東海第二発電所

工事計画認可申請に係る論点整理について (コメント回答)

平成30年6月8日

日本原子力発電株式会社

図1 スクリュー式ポンプの構造概要

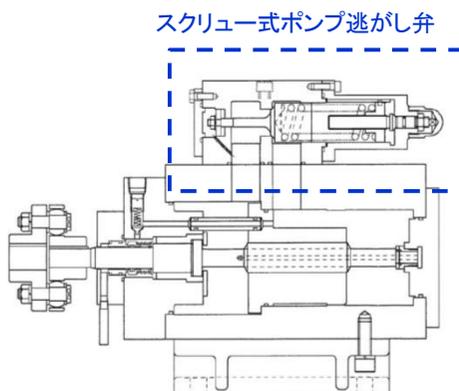
評価対象部位である「逃がし弁」の加速度の許容値(機能確認済加速度)の出典及び適用性について説明すること。

水平方向の機能確認済加速度は、JEAG4601-1991 追補版(以下「JEAG4601」という)の表3.5.10-8「弁駆動部の機能確認済加速度」に定められた安全弁のうち、最も小さいPWR加圧器安全弁の5.0[G]*とした(表1)。

鉛直方向の機能確認済加速度は、JEAG4601に規定されていないため、機器の浮き上りを考慮して1.0[G]としている。

*:スクリー式ポンプ逃がし弁は、JEAG4601で定める安全弁と設置向きが異なるため、逃がし弁軸方向の機能確認済加速度は1.0[G]を許容値とする。

図1 スタンドパイプ断面図

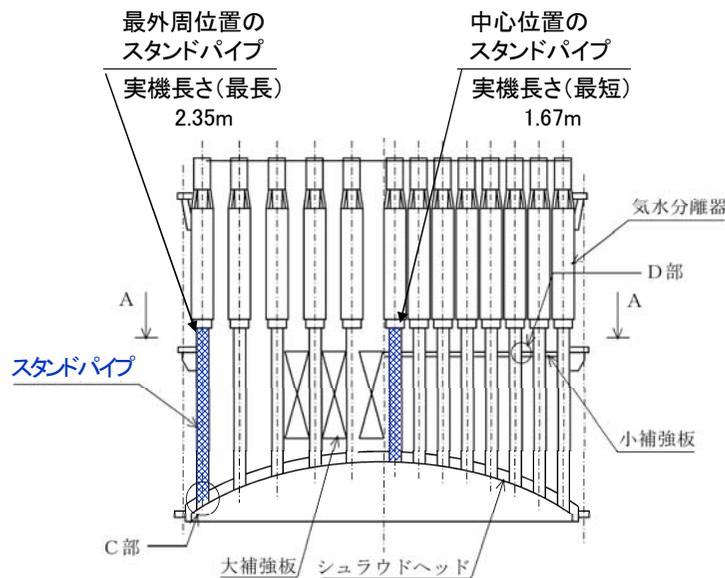
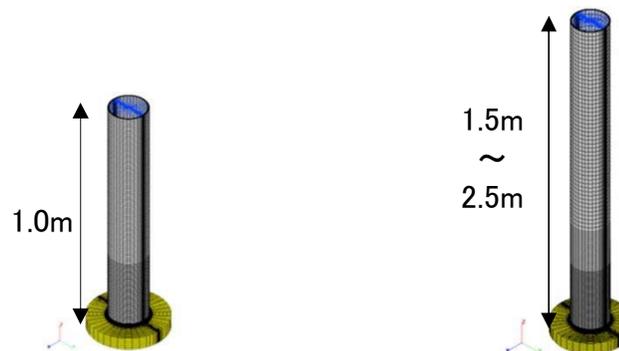
第562回審査会合(平成30年4月5日)において、スタンドパイプに適用する極限解析に関して、解析モデルの妥当性及び極限解析の保守性について説明するとともに、極限解析モデルの妥当性を補完するため、スタンドパイプの解析モデル長さを長くした場合の影響確認(追加解析)結果を示すことを説明している。また、同審査会合において、次葉に示すコメントを受けている。

実機スタンドパイプ長さ1.67m～2.35mを考慮し、第562回審査会合で示した解析モデル長さ1.0m及び1.5m条件での解析に加えて、スタンドパイプ長さによる影響を確認するため、解析モデル長さ2.0m及び2.5m条件での追加解析を実施した。解析の結果、解析モデル長さの違いによっても有意な差がないことを確認した。

図5 スタンドパイプ225本モデル図(FEMモデル)

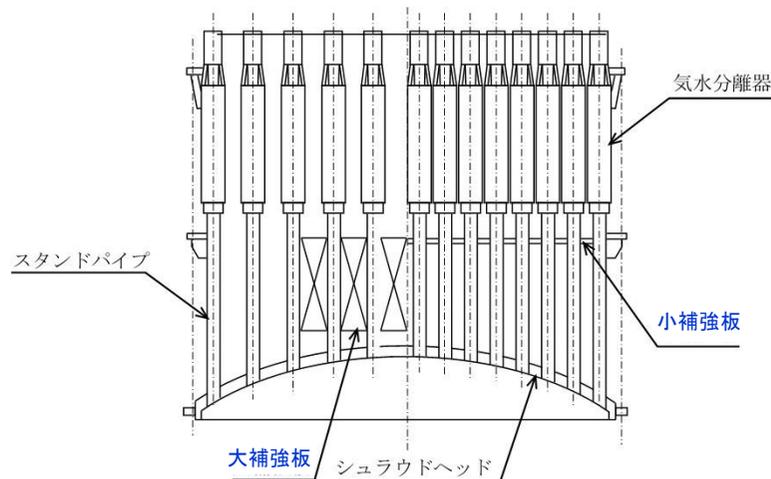
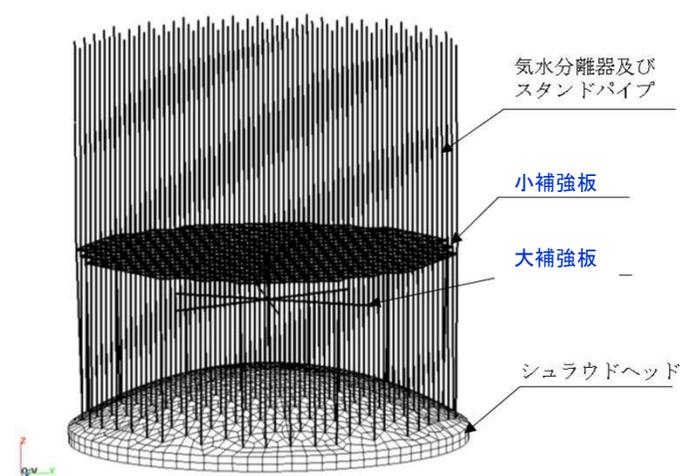
- ① スタンドパイプ225本モデルにおける補強板が解析に与える影響について説明すること。
- ② 引張試験における荷重(モーメント)の比較について定量的に説明すること。
- ③ スタンドパイプの変形に伴う蒸気乾燥器スカートと気水分離器の干渉の有無及び解析上の扱いを整理して説明すること。

第562回審査会合において、極限解析モデル(1本モデル)の荷重の妥当性を確認するため、実機と同じ全225本のスタンドパイプをモデル化した場合の荷重の算出結果について説明した。225本のスタンドパイプのモデル化による荷重算出に当たっては、スタンドパイプの大補強板及び小補強板(以下「補強板」という。)の剛性を考慮しているため、補強板の健全性について評価した。評価の結果、補強板に生じる応力は許容応力以下であることから、全225本のスタンドパイプをモデル化した場合の荷重の算出に影響がないことを確認した。

図1 重大事故時の蒸気等の流れ

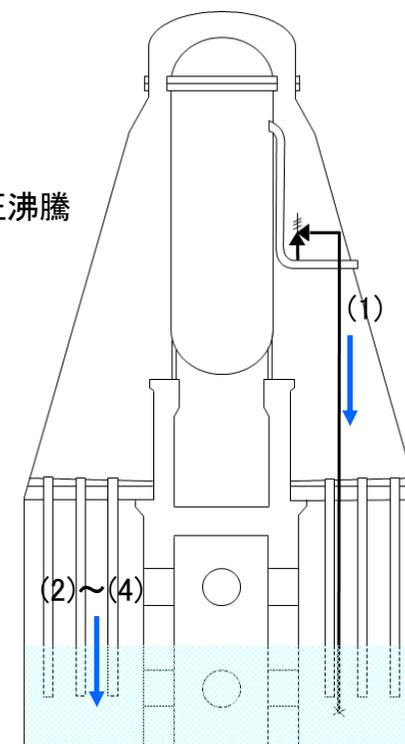
DBA及びSA時のPCV動荷重を決定する要素について、定量的に説明すること。

想定される動荷重は、以下のとおり(図1)。

- (1): 原子炉圧力容器からサプレッション・チェンバへ蒸気等が流入する際に生じる動荷重
- (2)~(4): ドライウエルからサプレッション・チェンバへ蒸気等が流入する際に生じる動荷重
 - (2), (3)はドライウエル内で発生した蒸気によって、サプレッション・チェンバへ蒸気等が移行
 - (4)はサプレッション・チェンバから圧力を逃すことにより、ドライウエルとサプレッション・チェンバとの差圧によって、ドライウエル内の蒸気等が流入

第1図 試験装置図

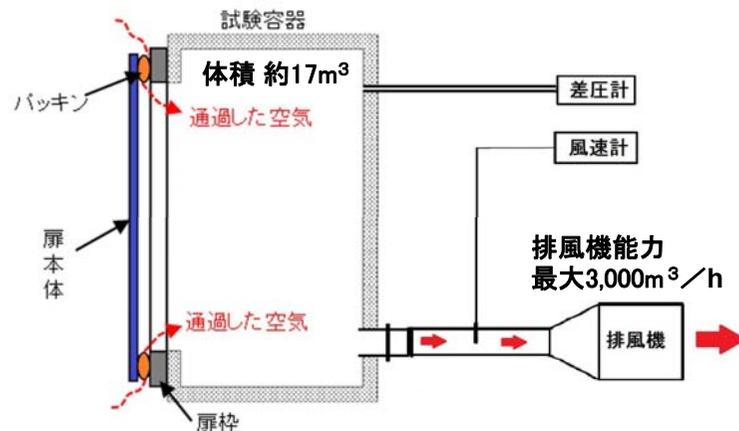
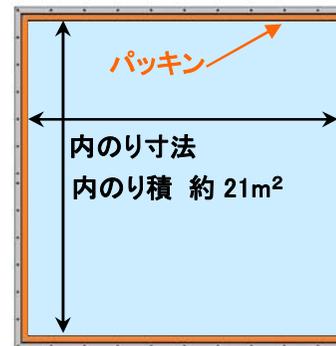
③ ブローアウトパネル閉止装置の気密性能試験における流量の算出方法について要領書に説明を追加すること。

・気密性能試験は、ASTM E283-4に準じた試験装置を用いる。排風機により試験容器内の空気を排出し、試験体内外に圧力差を生じさせ、試験体のパッキンを通じた空気量を測定する。

$$Q' = Q \cdot \frac{P}{1,013} \cdot \frac{273+20}{273+T}$$

・風速計により測定した風速V(m/s), 風量測定管の断面積S(m²)から、通過した空気量Q (m³/h)は、Q=V×S×3,600(m³/h)。
 なお、風量測定管は、直径φ50mm(通過した空気量が多い場合はφ130mm)を使用する。

ブローアウトパネルの固有値解析モデル

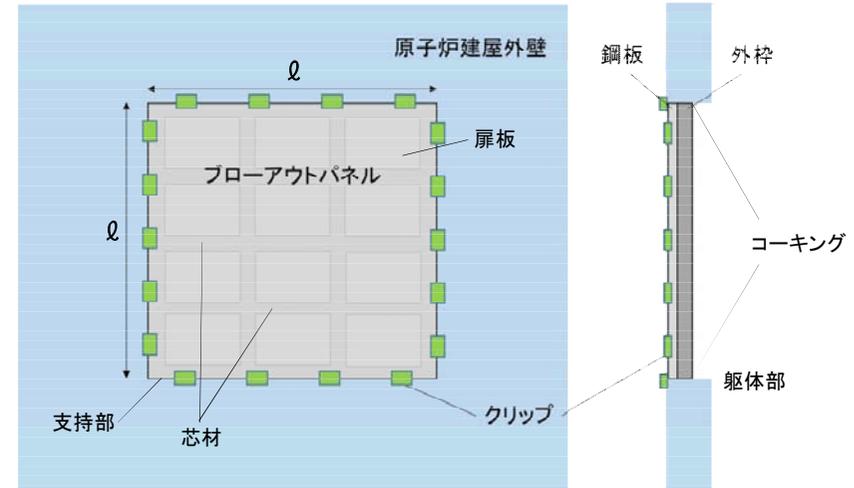
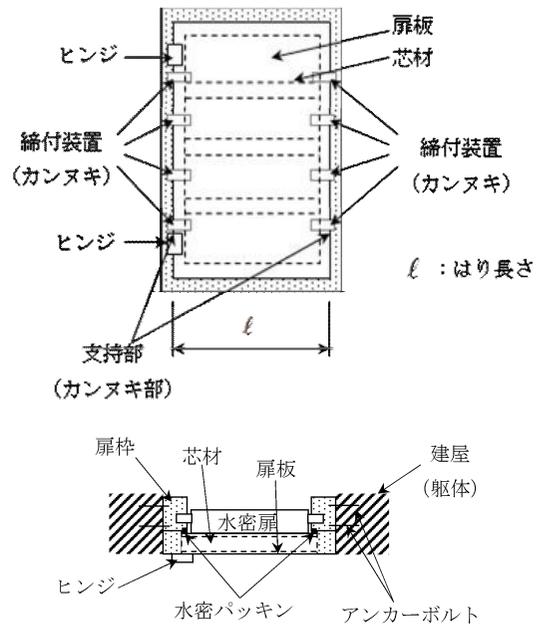
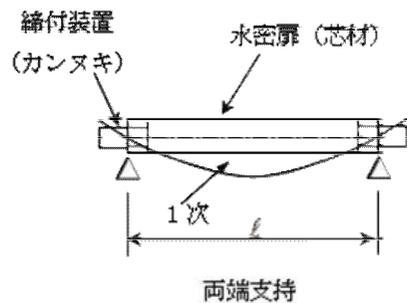
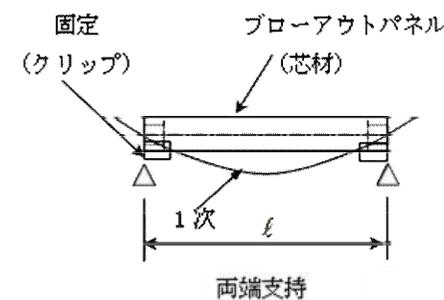
ブローアウトパネルの耐震評価に当たって、ブローアウトパネルの設置・取付状況を踏まえた固有値の考え方を整理し提示すること。

固有振動数の算出方法としては、同様な構造の水密扉で用いた両端支持によるモデルを適用した。

水密扉は、ヒンジにより本体扉が支えられ、カンヌキにより外枠部の水密パッキンに押し付けられた構造である。このカンヌキ部をピン支持の固定端とした評価を行う。一方、ブローアウトパネルは、本体パネルが外枠部にクリップで固定され、下部の躯体で本体パネルの自重を受ける構造である。鉛直と水平の各方向で、クリップの固定部をピン支持の固定端として評価を行う。

図1-2 モックアップ試験装置概要

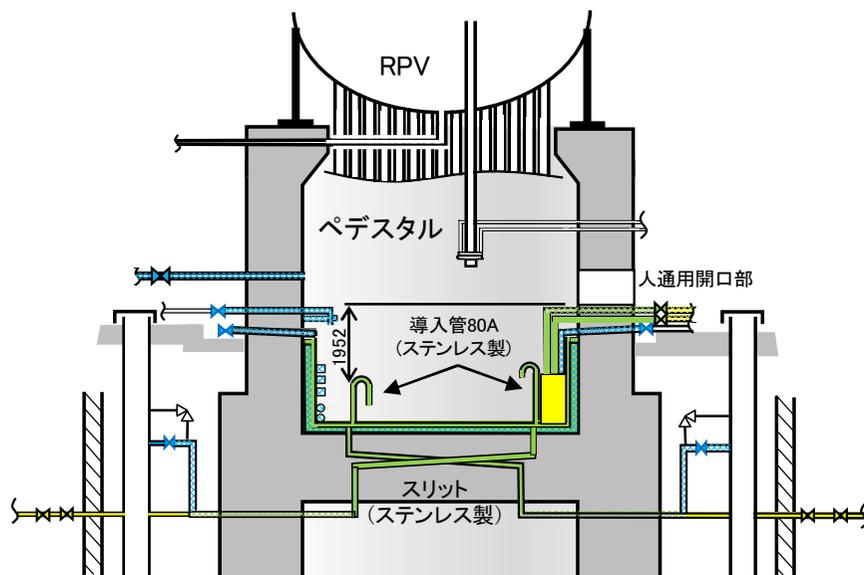
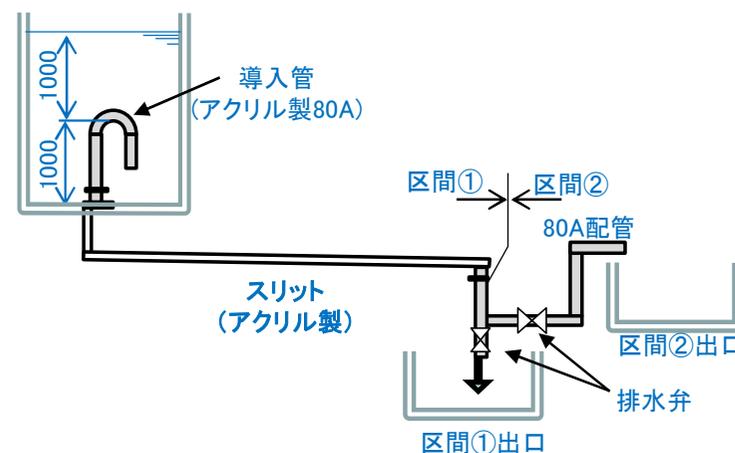
＜コメント＞ ①② 異物混入を想定した試験も含め、モックアップ試験の結果について示すこと

試験設備は、導入管、スリット、下流配管で構成される。(図1-2)

導入管及びスリットは実機形状・寸法を模擬し、内部の流動状況を観察するため透明なアクリル製としている。材質が実機(ステンレス鋼)と異なるが、表面粗さは同等であり、圧損への影響は小さいことを確認している。

図1 解析モデルの概念図

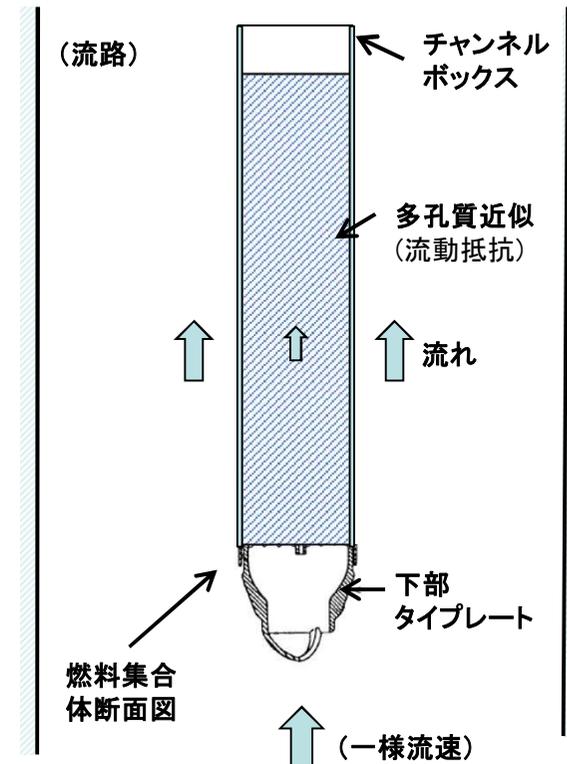
CFD解析モデルについて説明すること。

- 燃料集合体外形の詳細形状を模擬(下部タイプレートのCADを使用)
- 燃料集合体内部形状を多孔質近似(実際の集合体内の流動抵抗係数(燃料設計値)を設定)
- 一様流の中で燃料集合体にかかる抗力を解析

- 解析コード: 汎用熱流体解析コード
- 解析手法: 定常単相流解析
- 乱流モデル: 低レイノルズ数型(チャンネルボックス近傍をより精緻に計算するモデル)
- メッシュ条件: 壁面近傍にレイヤーを密に配置し、速度境界層を考慮
